Modulo per la presentazione delle osservazioni per i piani/programmi/progetti sottoposti a procedimenti di valutazione ambientale di competenza statale

ID: Codice procedura (ID_VIP/ID_MATTM):10844

Impianto per la produzione di energia elettrica da fonte eolica, costituito da 6 aerogeneratori della potenza complessiva di 37,2 MW, un sistema di accumulo da 25 MW e relative opere connesse in località "Rempillo" nel comune di Pitigliano (GR).

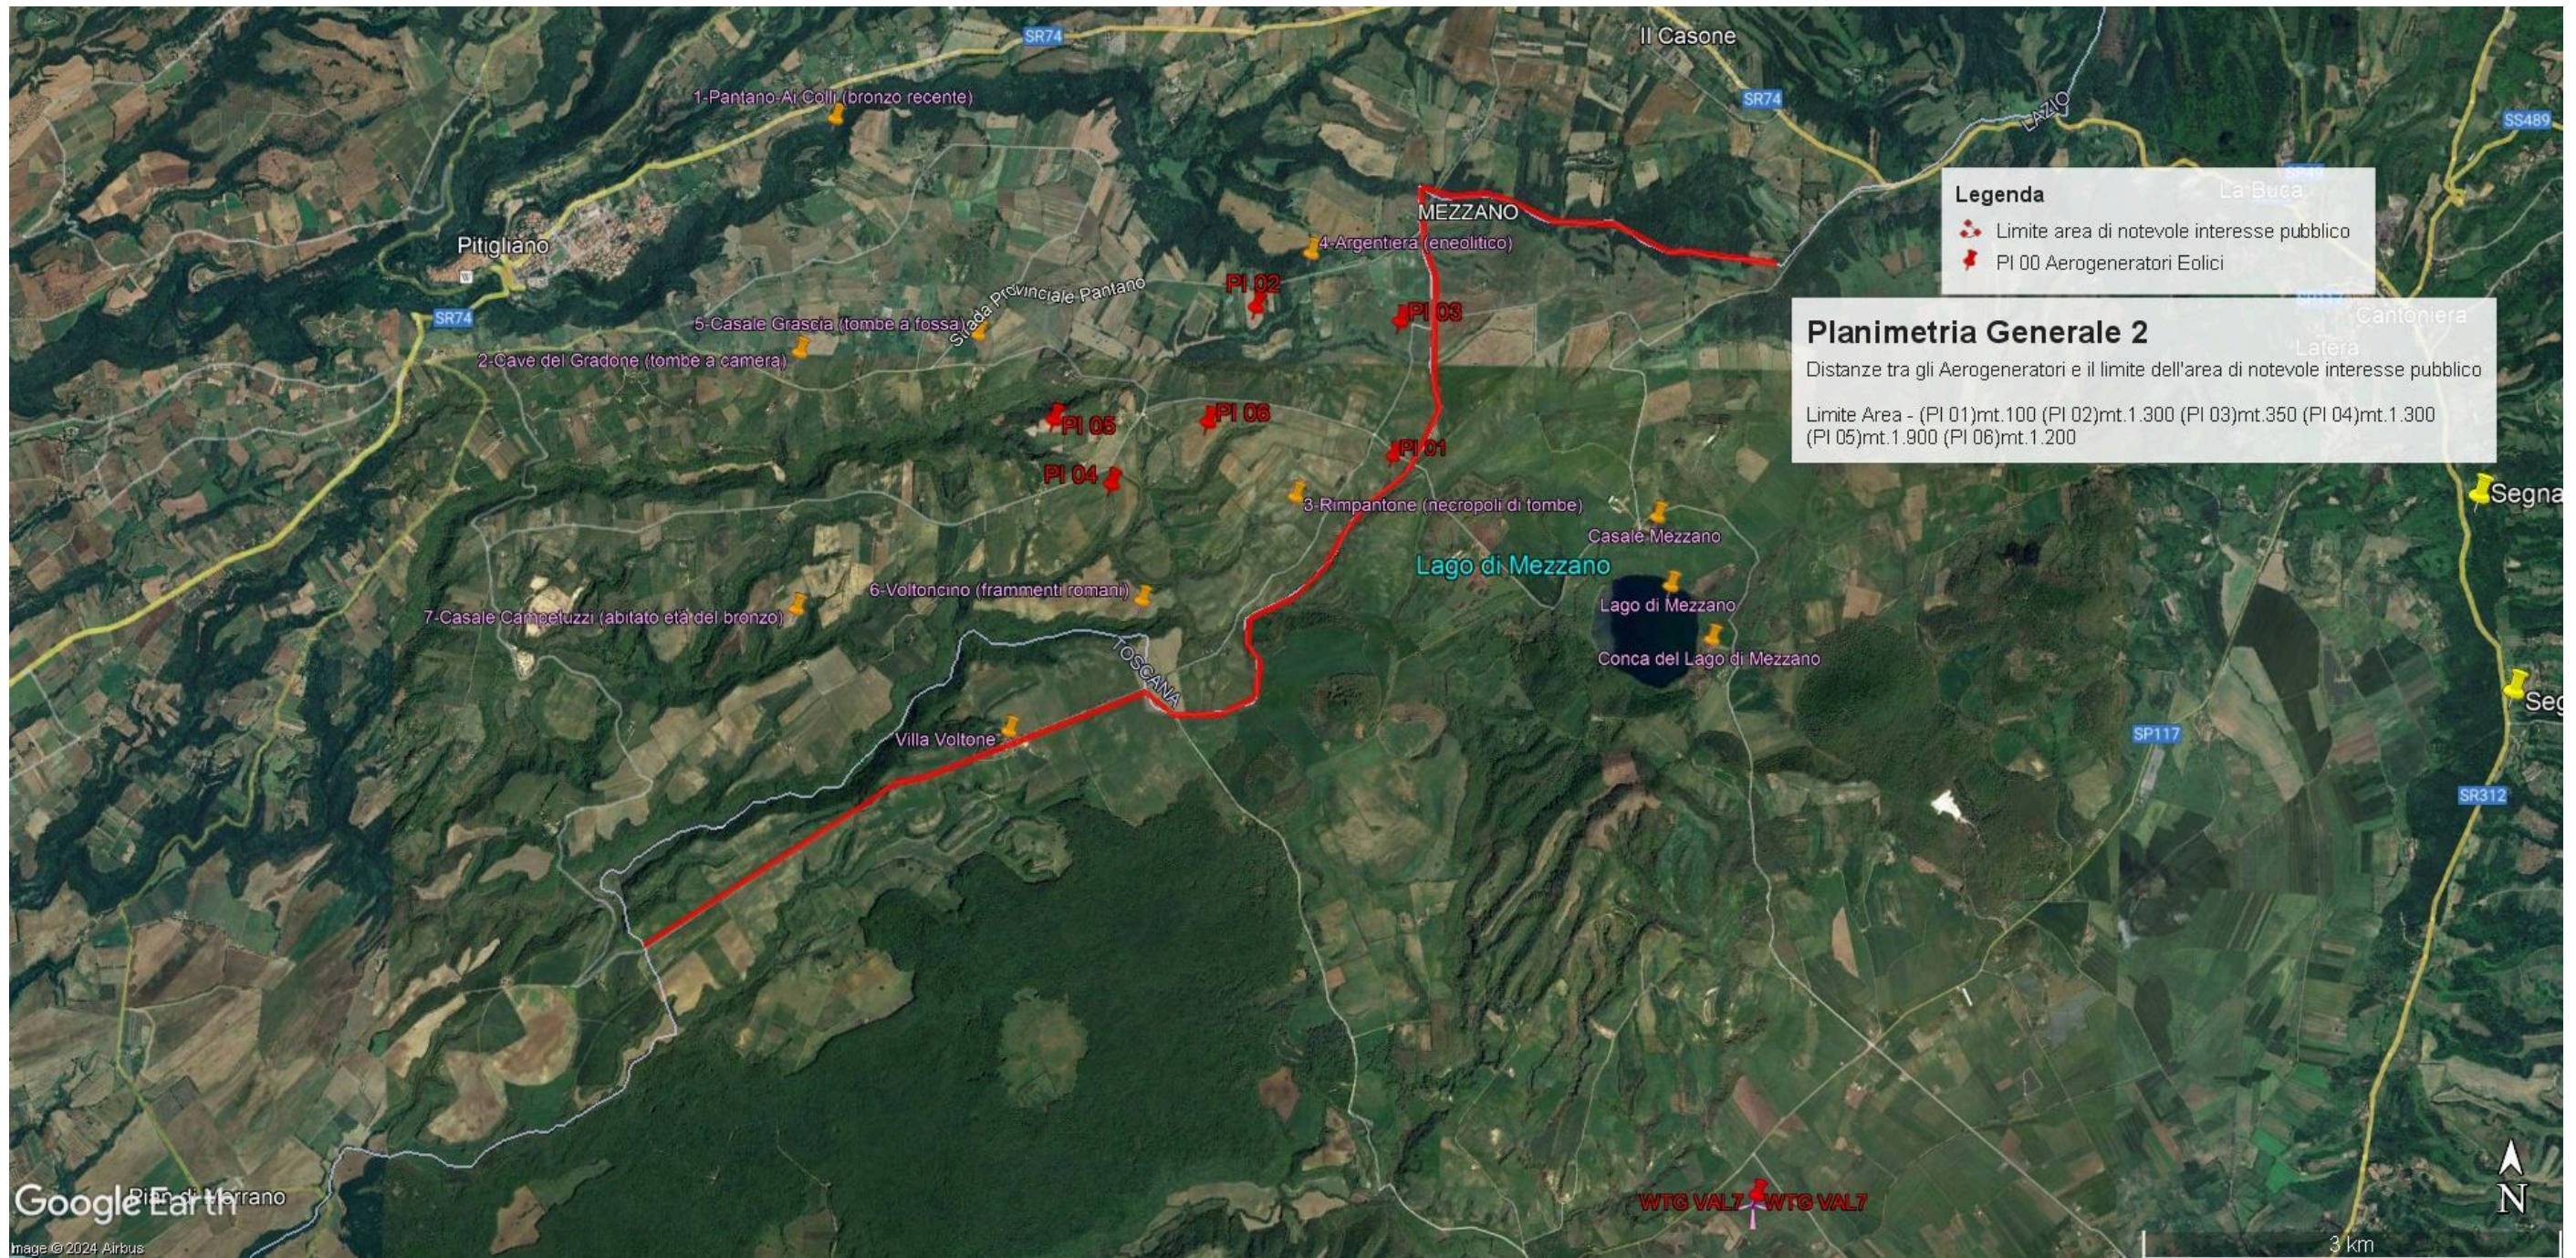
Come già evidenziato i 6 aerogeneratori si trovano ad una distanza relativamente breve rispetto alle abitazioni e una in particolare si trova a poco più di 200 metri dalla strada provinciale Pantano e un'altra vicino ad una strada “sterrata” ma ben mantenuta e quindi percorsa a piedi e in macchina. E' noto che possono verificarsi rotture della lama in rotazione o di pezzi della stessa e a volte

anche crolli dell'intero aerogeneratore o spezzamento (meglio *rottura*) della torre a causa di incendi o eventi atmosferici estremi sempre più frequenti anche nei nostri territori. Uno dei principali eventi che comporta la rottura della lama è rappresentato dalla fulminazione atmosferica anche se le lame sono idoneamente protette contro questi fenomeni mediante ricettori metallici disposti alle estremità delle lame ed idoneamente collegati a terra. Nel caso di rottura accidentale di un elemento rotante a seguito di distacco, attraverso le leggi della balistica classica è possibile determinare le probabili traiettorie dell'elemento. Infatti, nota la velocità di rotazione e le caratteristiche geometriche, si può procedere all'applicazione delle leggi della fisica per giungere ad una stima esatta delle traiettorie. Purtroppo, la stima è chiaramente semplificata vista la complessità del problema e le molte variabili che entrano nel calcolo, soprattutto per ciò che riguarda le azioni aerodinamiche di portanza, resistenza e momento aerodinamico di difficile definizione soprattutto in caso di frammenti irregolari e di geometrie incognite. In letteratura esistono degli studi condotti relativamente a questa specifica tematica. Uno dei riferimenti è rappresentato dallo studio condotto dalla società Vestas Wind System: "Vestas V80 – Blade Trow calculation under normal operationing conditions (2001)". Detto studio riporta la stima della traiettoria di una pala eolica in condizioni di normale funzionamento sia per la pala intera che per eventuali frammenti. Lo studio ipotizza che, in assenza di forze aerodinamiche, la massima gittata si ottiene quando la pala si distacca dal rotore con un angolo di 135° azimut, considerando quale unica forza inerziale quella di gravità con approccio quindi conservativo e a vantaggio di sicurezza. Viene quindi calcolato il tempo di volo considerando la velocità verticale iniziale applicata al centro di gravità. Nota la durata di volo e conoscendo le componenti orizzontali e verticali della velocità è possibile definire la traiettoria dell'elemento distaccatosi. Le conclusioni dello studio analitico del fenomeno, **basato su grossolane approssimazioni anche dichiarate**, ha dimostrato che è opportuno evitare la presenza di ricettori sensibili al probabile distacco di organi rotanti nella circonferenza di raggio 170 m dall'asse dell'aerogeneratore. Il dato dei 180 metri lineari, riportato nel documento della proponente "DC23062D-C14 Relazione Gittata Massima" non è assolutamente condivisibile e non realistico in quanto addirittura inferiore all'altezza della pala. Il fenomeno è molto più complesso da stimare analiticamente, per questo si rimanda all'esperienza dei costruttori più esperti i quali indicano detto fenomeno come molto raro con una variabilità di ritrovamenti dei frammenti a distanze molto varie, in relazione ai numerosi fattori che possono condizionare l'evento, l'orografia, la velocità del vento, la direzione, le azioni aerodinamiche di portanza che potrebbero spingere a centinaia di metri frammenti di elementi rotanti, come purtroppo avvenuto già in passato. Il rischio è elevato sia per gli abitanti che si trovano entro i 500 metri lineari sia per gli agricoltori che si troveranno a coltivare i suoli sottesi dall'impianto. Senza

dimenticare che un aerogeneratore verrebbe collocato a poco più di 200 metri dalla strada provinciale Pantano e un altro vicino ad una strada sterrata ma ben mantenuta e quindi usata. Per questo ulteriore motivo legato all'incolumità delle persone, chiediamo che venga espresso parere contrario alla realizzazione dell'impianto eolico "Rempillo".

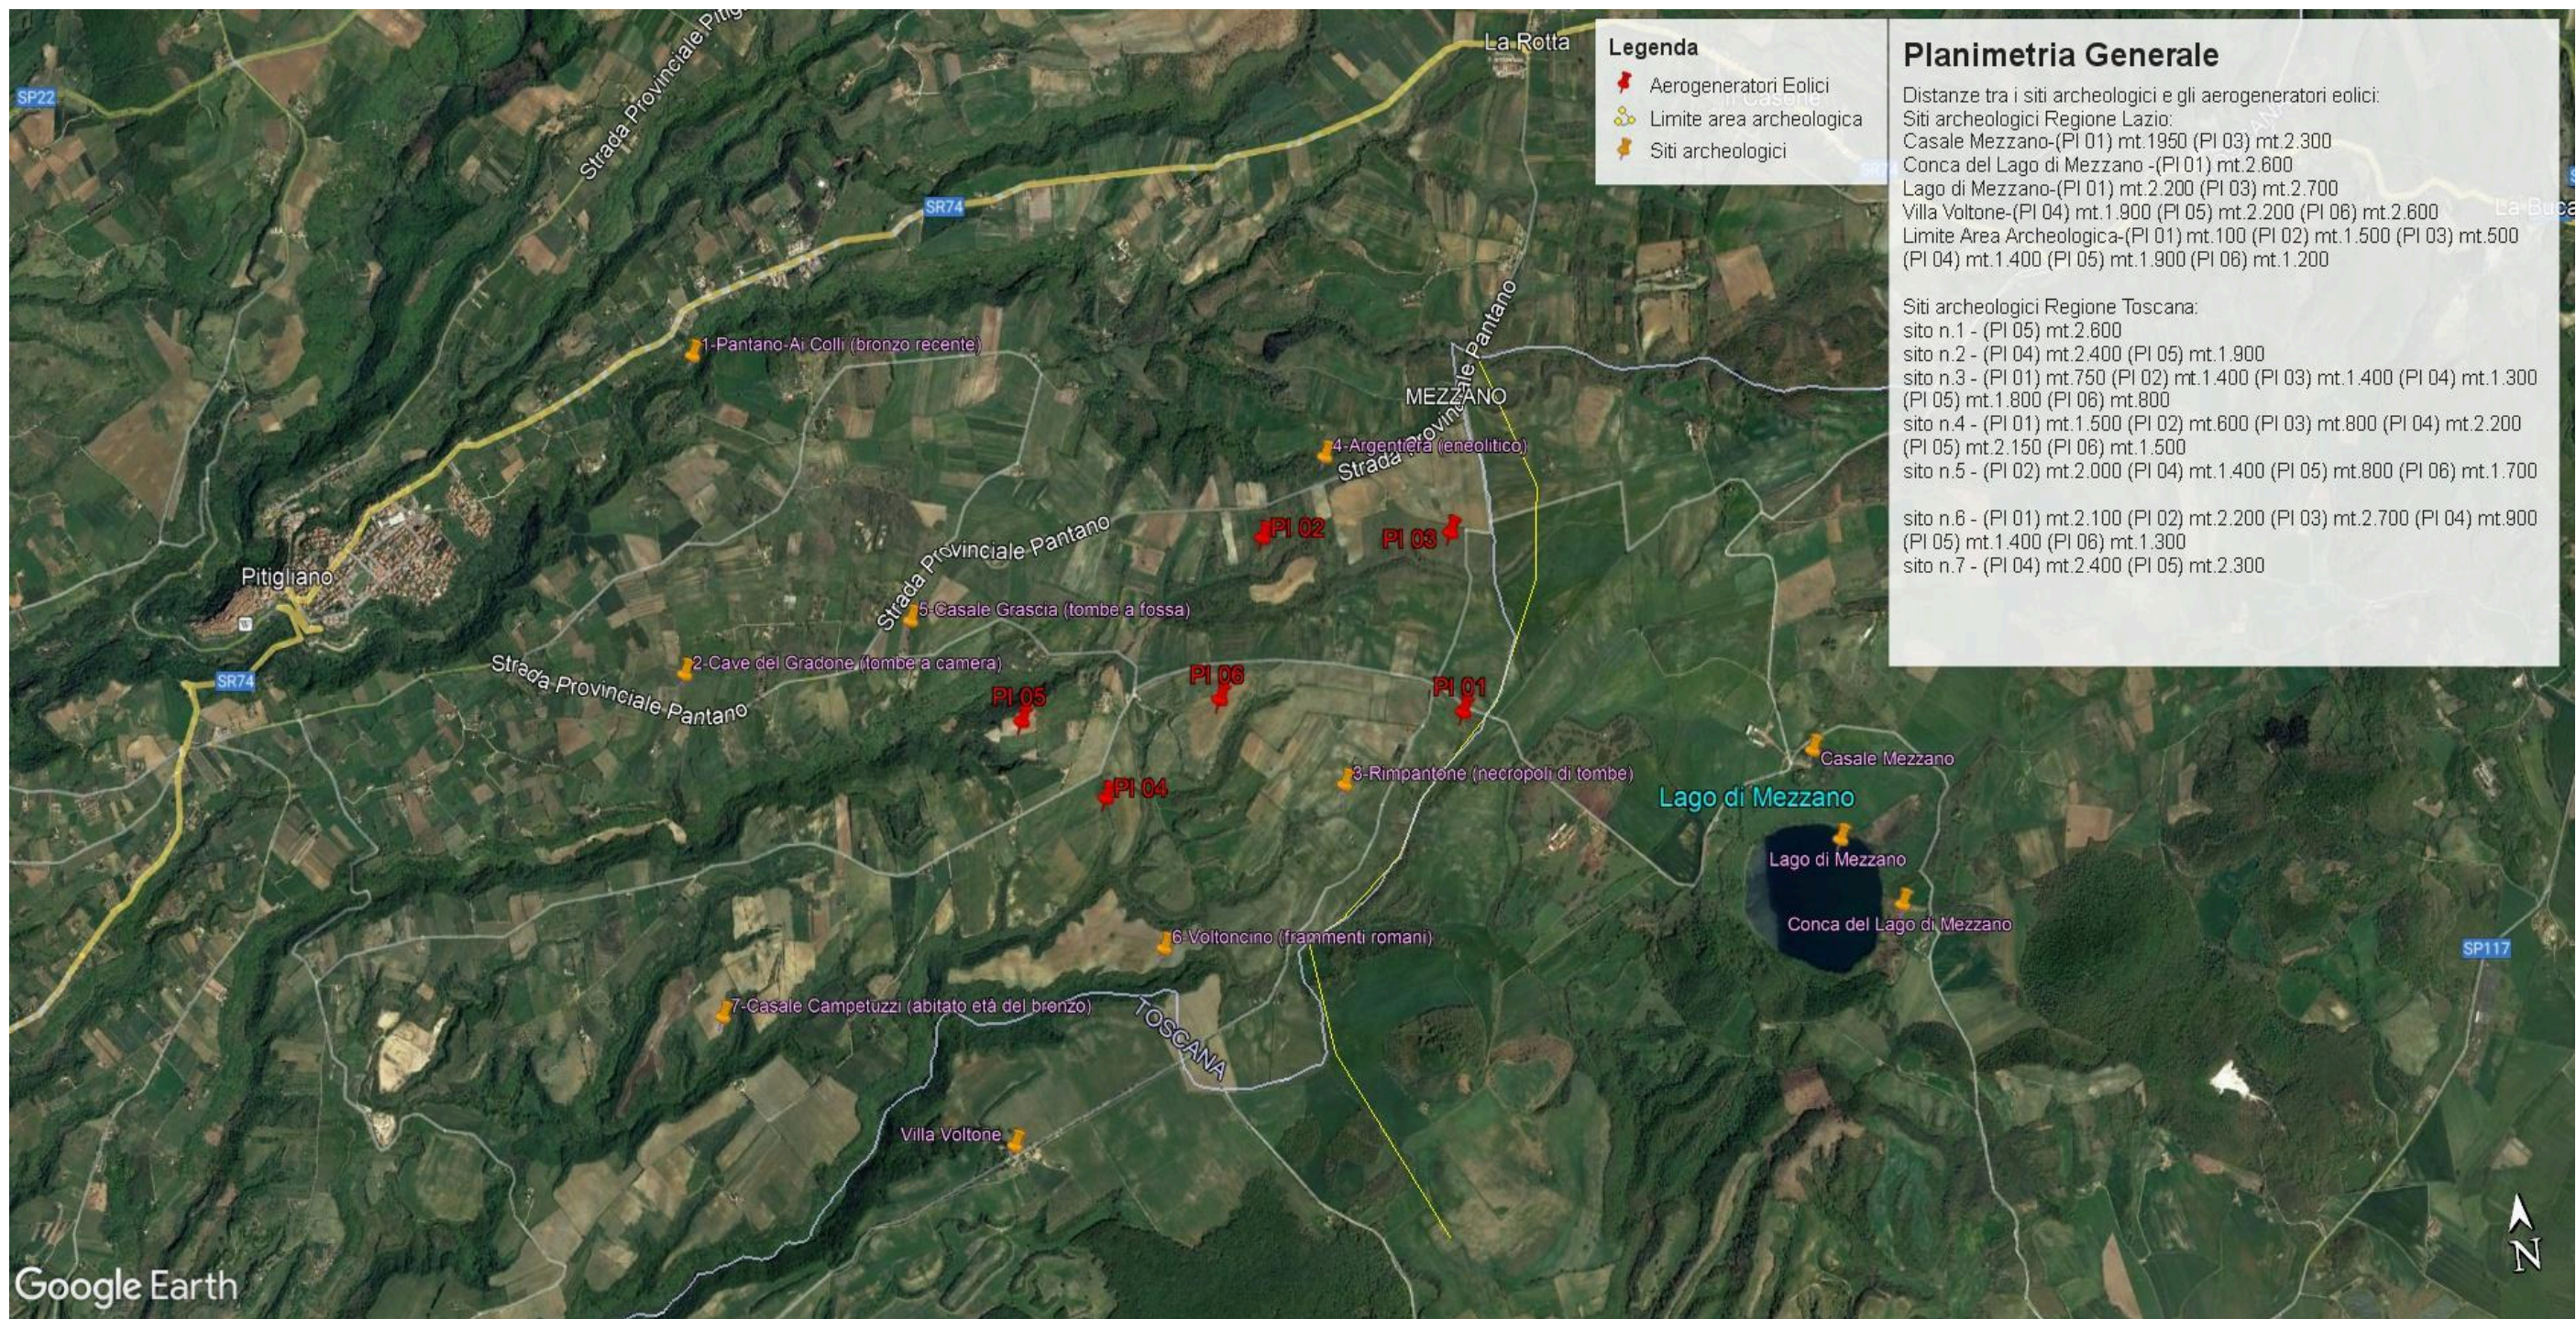
Inoltre, la zona in cui insisterebbe l’impianto eolico industriale Rempillo è compresa nelle fasce di rispetto di 3 km di diversi beni archeologici tutelati dalla parte II del Codice dei Beni Culturali (vedi Allegato, immagine n. 3). Inoltre le pale P04 e P05 ricadono all’interno di un’area archeologica che la Proponente vorrebbe cancellare per il semplice fatto che non è riportata nel documento regionale ma nel documento provinciale come meglio dettagliato nell’Osservazione n. 5. Alla luce di quanto documentato appare chiaro quindi che la collocazione dell’impianto non ha tenuto conto alcuno dei vincoli dell’area nella quale è stato progettato e l’inserimento dell’impianto eolico nel paesaggio e sul territorio non è corretto (Allegato IV delle Linee guida nazionali di cui al D.M dello Sviluppo economico del 10.09.2010).

- h) Le zone di interesse archeologico evidenziate nell'immagine n. 3 a cui si aggiungono anche l'importante abitato protostorico di Sorgenti della Nova e Ruderii del Castello altomedioevale che si trovano a circa 4 km dalle aree in cui è stato progettato l'impianto eolico industriale. Poco più lontano i resti del castello medioevale “Morroneccio”. Nell'area vasta le preziose necropoli eneolitiche (Poggi Alti) ed etrusche di Pitigliano, Sovana e Sorano.

Immagine n. 3. Impatti dei sei aerogeneratori (in rosso) ricadenti nelle fasce di rispetto dei 3 km dai Beni Culturali (in giallo) e quindi in **area non idonea** al loro insediamento (ex art 20 co. 8 lettera c quater del D.Lgs n. 199/2021 e ss.mm.ii). **Inoltre si segnala che le pale P04 e P05 ricadono all'interno di un'area archeologica e quindi in altra area non idonea.**
